DIRECCIÓN DE PREVENCIÓN Y ATENCIÓN DE EMERGENCIAS

CONCEPTO TÉCNICO No: CT – 4713

Localidad	2. CHAPINERO
UPZ	88 El Refugio
Barrio	BELLAVISTA
Dirección	CL 75 # 4 – 13/29/35
CHIP	AAA0093XYBS, AAA0093XYAW yAAA0093XXZM
Información Catastral	Manzana No. 7, Lotes 09, 08 y 07
Fecha de Visita	23 de Febrero de 2007
Área (Ha)	0.1
Solicitante	Curaduría Urbana No. 3
Tipo de Amenaza	Remoción en Masa

Figura No.1 – Localización del Proyecto "CL 75 # 4 – 13/29/35", en el Plano Normativo de Amenaza por Remoción en Masa del P.O.T.

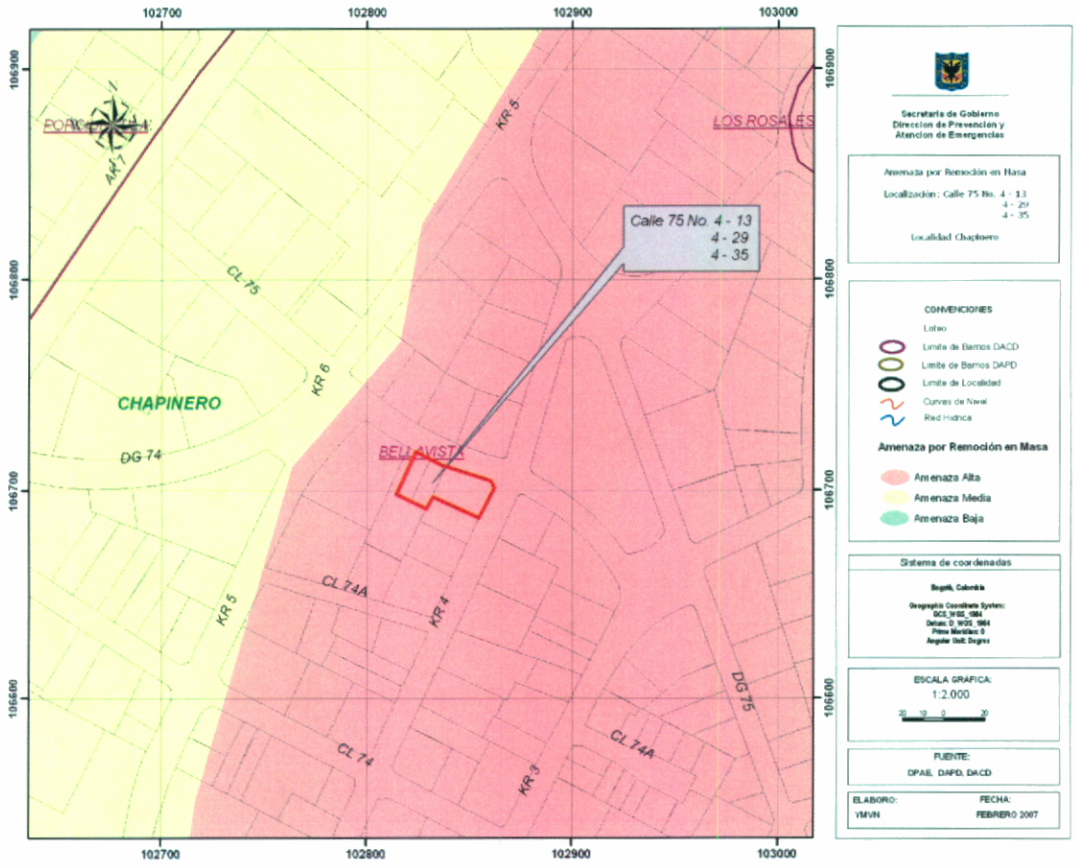
De acuerdo con el plano normativo de Amenaza por remoción en masa del Plan de Ordenamiento Territorial de Bogotá – POT (Decreto 190 de 2004, por el cual se compilan los decretos 619 de 2000 y 469 de 2003), el sector donde se localiza el Proyecto se encuentra en una zona de AMENAZA ALTA por procesos de remoción en masa (Figura No.1).

Fotos Nos. 1 y 2. Aspecto del predio donde se llevará a cabo el proyecto de la Calle 75 No. 4 – 13/29/35

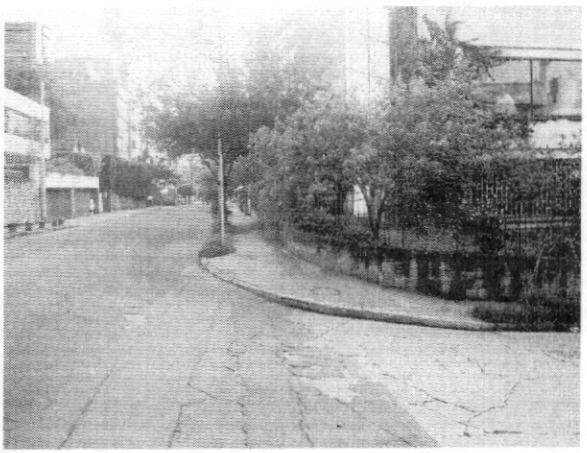
El uso que se le ha dado a los predios donde se construirá el proyecto en mención ha sido netamente urbano (Foto No.1), es así como actualmente, en el predio que ocupará el proyecto, se encuentran construidas tres edificaciones de dos niveles cada una que actualmente están ocupadas

parcialmente y que se asume serán demolidas (Ver Foto No. 2); en el momento de la visita, no se observan evidencias de daños que puedan comprometer su habitabilidad bajo cargas normales de servicio. Sin embargo, se observan grietas en el pavimento sobre la calle 75 y la carrera 4 que al momento de realizar los corte de excavación del proyecto se pudiese contribuir a un mayor deterioro, aspecto que deberá contemplarse en las recomendaciones del estudio de suelos.
